INFORME SOBRE SOLICITUD DE APERTURA DE ACCESO CLAUSURADO DE AVDA. PINO REAL DE LA URBANIZACIÓN "LA JULIANA", EN LA CARRETERA A-474, "DE SEVILLA A ALMONTE POR PILAS", P. K. 15+460, MARGEN DERECHA.

16 DE FEBRERO DE 2022

CONCEPTO: CONTRATO DE SERVICIOS DE DIVERSAS OPERACIONES DE CONSERVACIÓN EN LA RED DE CARRETERAS DE ANDALUCÍA: LOTE 2, ZONA OESTE DE LA AGLOMERACIÓN URBANA DE LA PROVINCIA DE SEVILLA. CLAVE: 07-SE-2689-00.00-GI.

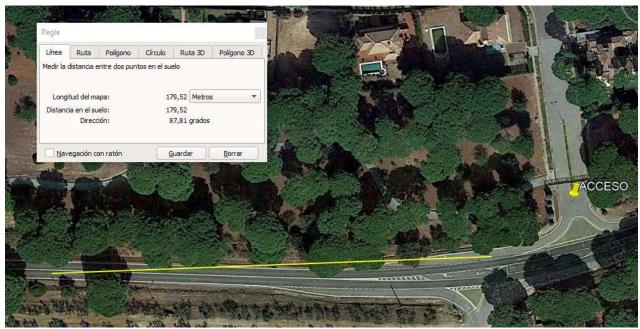
Medición de la visibilidad disponible hacia la izquierda desde el acceso: 139 m.

Medición de la visibilidad disponible hacia la derecha desde el acceso: 180 m.
